**Avis de la Mission Régionale d'Autorité environnementale
de Bourgogne-Franche-Comté
sur le projet de centrale photovoltaïque au sol
sur la commune de Poiseul-la-Ville-et-Laperrière (21)**

N °BFC-2023-4128

Figure 2: Plan masse du projet de centrale photovoltaïque (Etude d'impact p. 130)

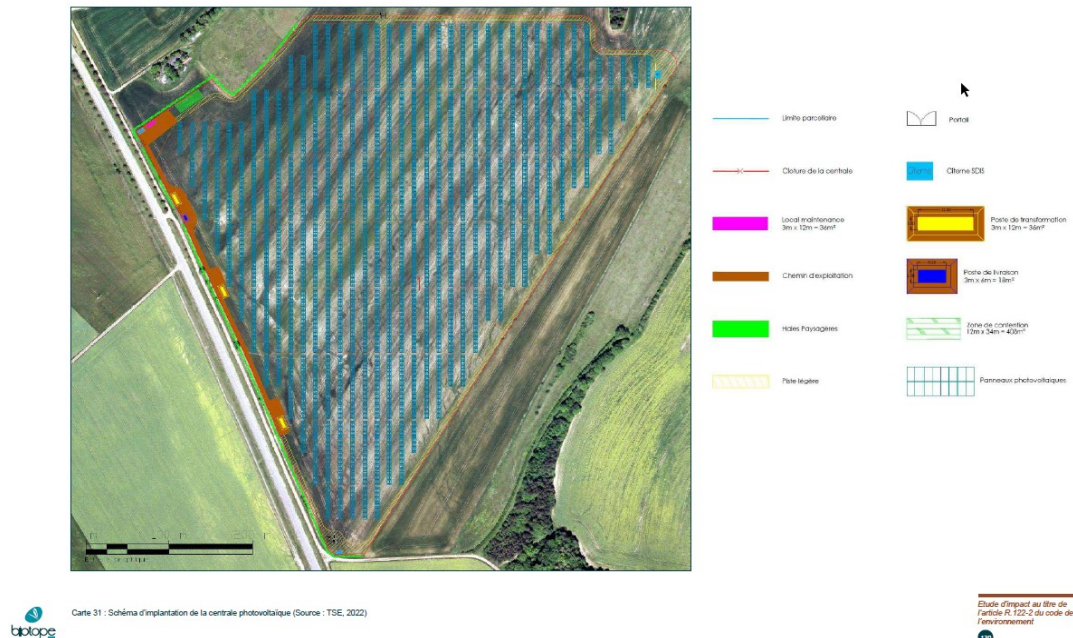
Compte-tenu de la vulnérabilité du secteur vis-à-vis des eaux souterraines, il est nécessaire d'éviter les techniques d'ancrage nécessitant des fonçages : en cas d'impossibilité démontrée par l'étude géotechnique, d'un ancrage par pieux vissés ou pieux battus, il conviendra d'utiliser des longrines béton pour la fixation des tables.

Malgré ces recommandations, l'étude d'impact mentionne que les tables seront implantées selon une technique de pieux enfoncés dans le sol (p 7 de l'EI) et aucune mesure ne vient contredire ces éléments.

La MRAe recommande de mettre à jour l'étude d'impact et de préciser la technique utilisée pour ancrer les tables au sol. Le pétitionnaire devra s'assurer que ces modalités sont conformes à l'avis de l'Agence Régionale de Santé.
